**DODATEK č. 11
KE SMLouvě O DíLO
Ev.č. VZ23018SoD**

1. V průběhu plnění předmětu Smlouvy o dílo (dále také jen Smlouva) uzavřené dne 15.04.2024 na základě výsledku veřejné zakázky „**REKONSTRUKCE BUDOVY A – II. ETAPA**“, interní ev. č. VZ23018, vyhlášené otevřeným řízením dle zákona č. 134/2016 Sb., o zadávání veřejných zakázek (dále jen „ZZVZ“) a zveřejněné ve Věstníku veřejných zakázek. pod ev. č. Z2023-038652 dne 01.09.2023 (dále jen „veřejná zakázka“), byla zjištěna potřeba provedení změny smlouvy specifikované níže.

2. Předmětem dodatku je změna realizace stavby podle změnových listů:
 - a. Změnový list č. 83 - Doplnění překladů – 1. NP
 - b. Změnový list č. 85 - ZTI - izolace potrubí, úprava energokanálu

ZL.83 – Příloha č.2

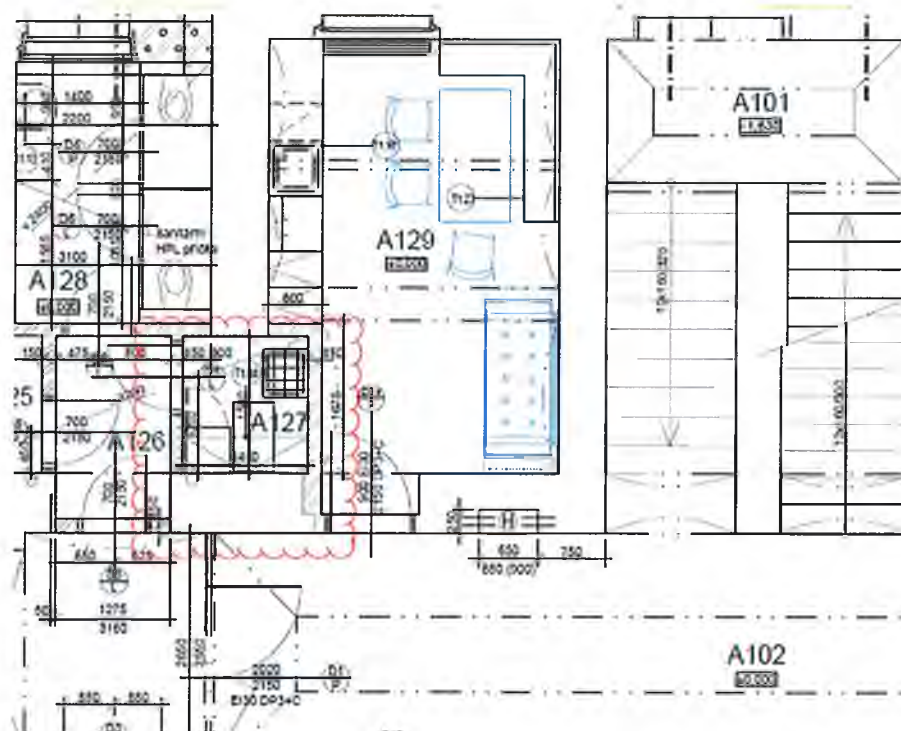
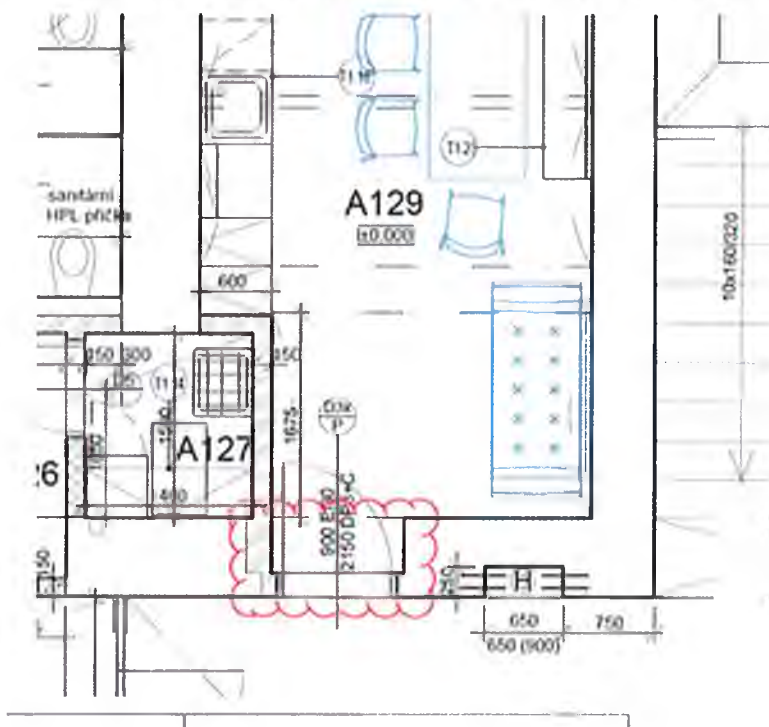
Předmětem změnového listu je dodání a osazení nových ocelových nosníků v místnosti č.A127 a A129. Místo osazení je označeno v přílohách tohoto ZL.

V PU ani ve smluvním rozpočtu nejsou tyto preklady či bourání nadpra:

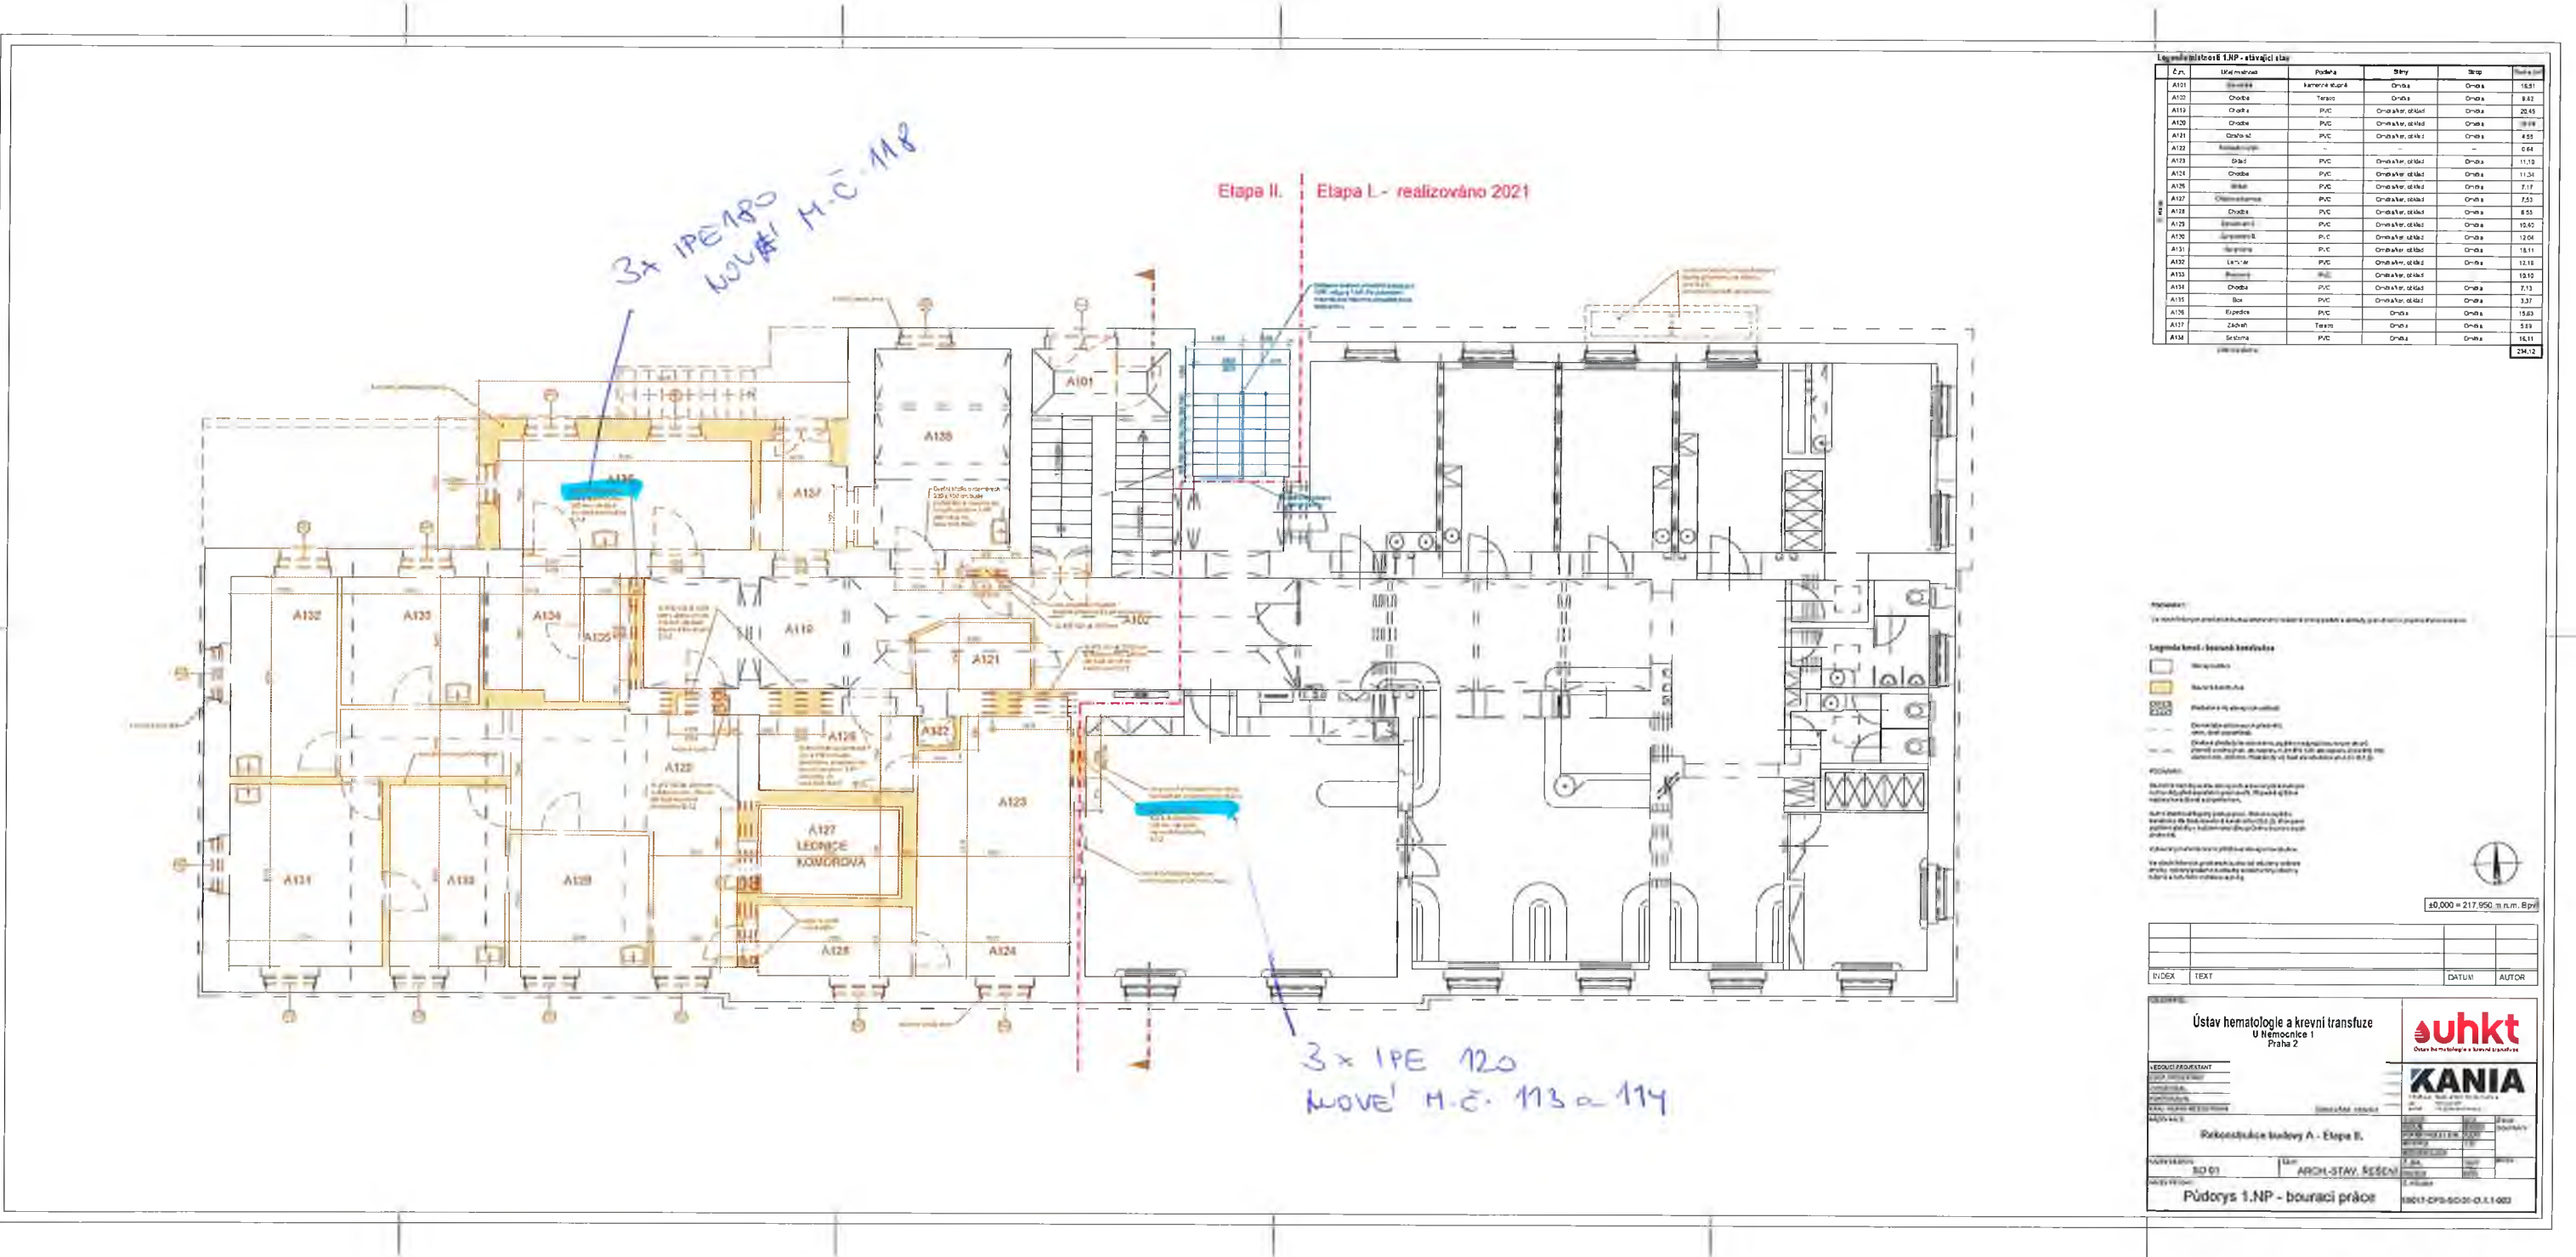
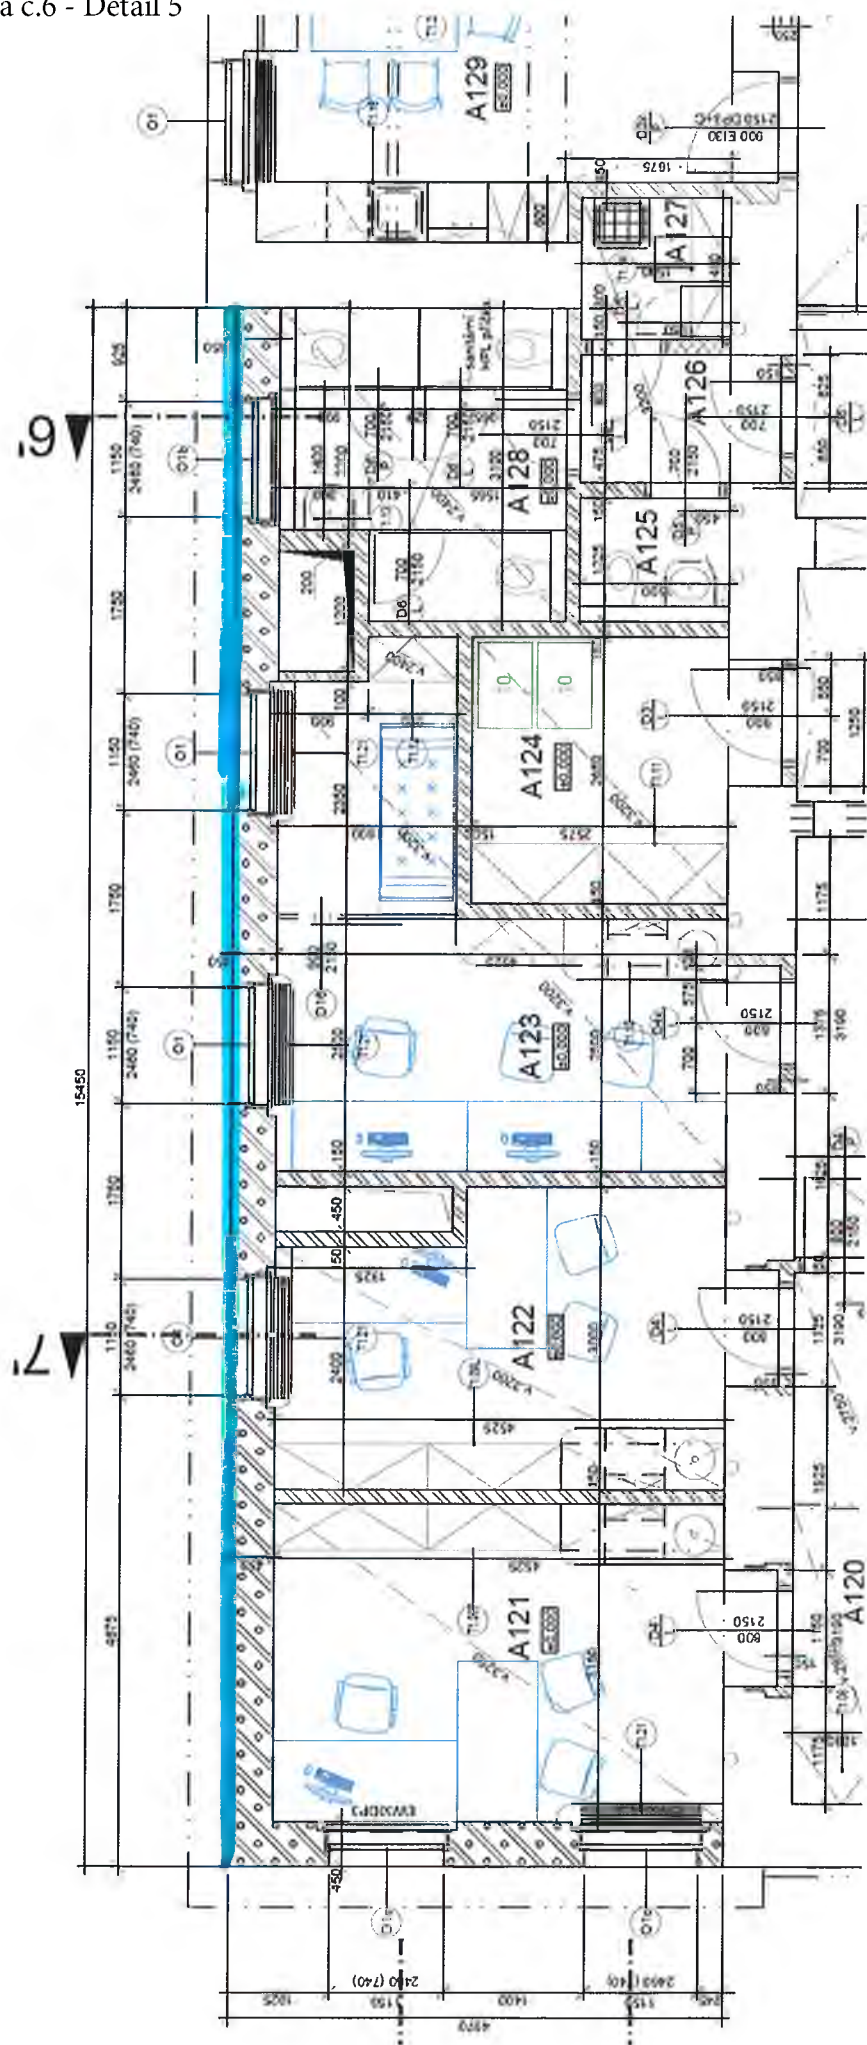
Bylo nutné demontovat rozvaděč JTS a přívodní kabel, který vedl k rozvaděči, s tím, že v místě, kde šel kabel skrz zeď byla skrytá kapsa. Vzniklé otvory po rozvaděči a trase kabelu bylo nutné prozdít z plných cihel.

■ MÍSTO PODEPÍŠENÍ ODV. ŽDÍVA

ZL.87 - Příloha č.7-Detail 6

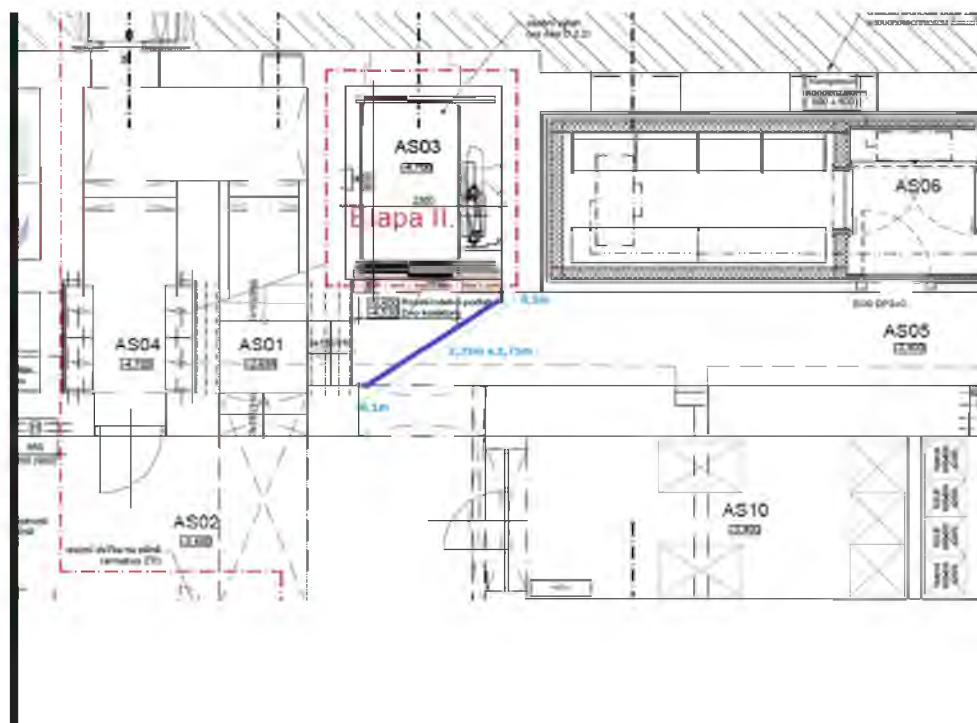
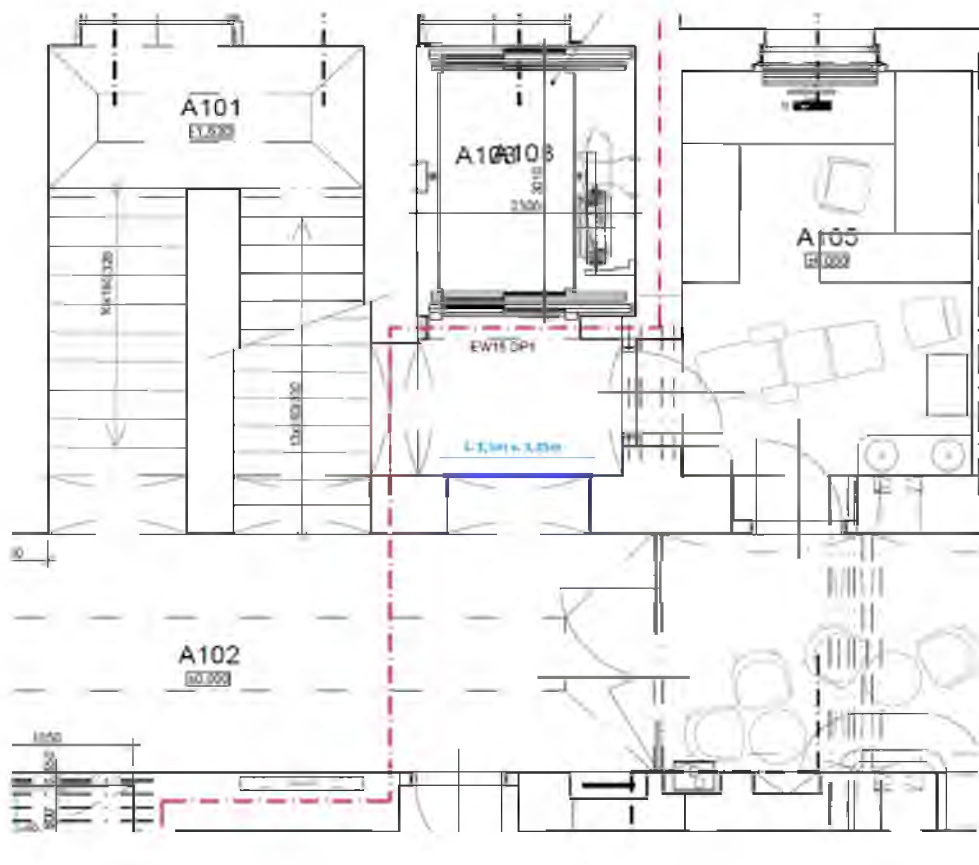
- Detail 1 - 1.PP - Zazdívání potrubí PVK
- Detail 2 - 1.NP Statická úprava táhla - kolize VZT
- Detail 3 - Dozdění - rozvaděč JTS
- Detail 4 - lčka - osazení
- Detail 5 - Podepření obvodového zdiva
- Detail 6 - AS02_A102 - Provizorní SDK stěny
- Detail 7 - Přizdění štitové stěny

SCHODIŠTĚ - BUDOVA (B)

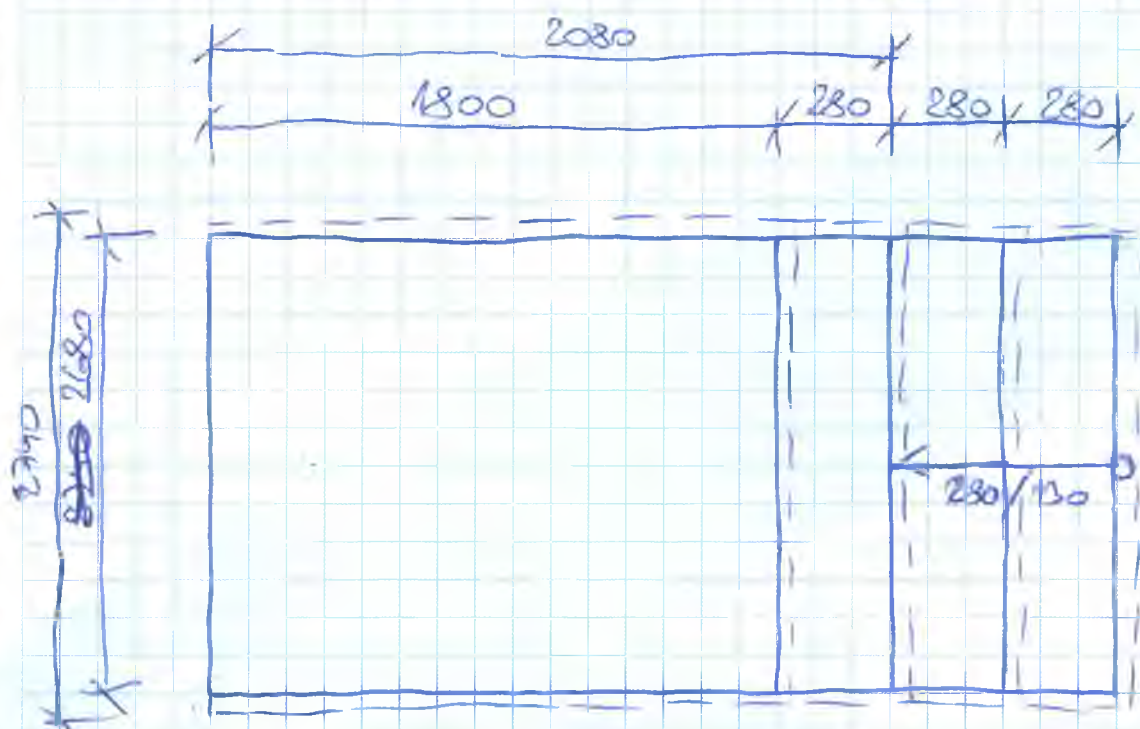
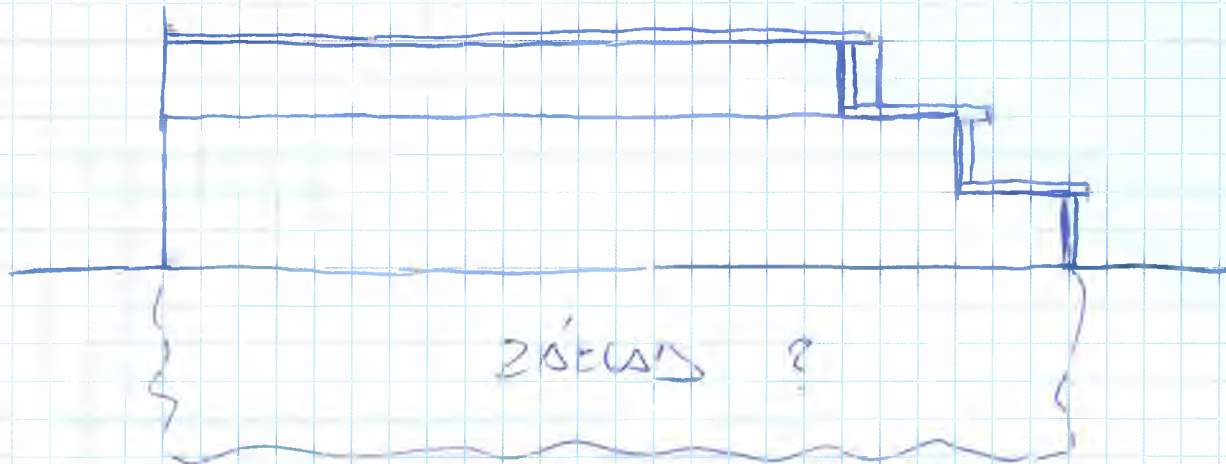
žulové ~~obložení~~ tl. 25 mm
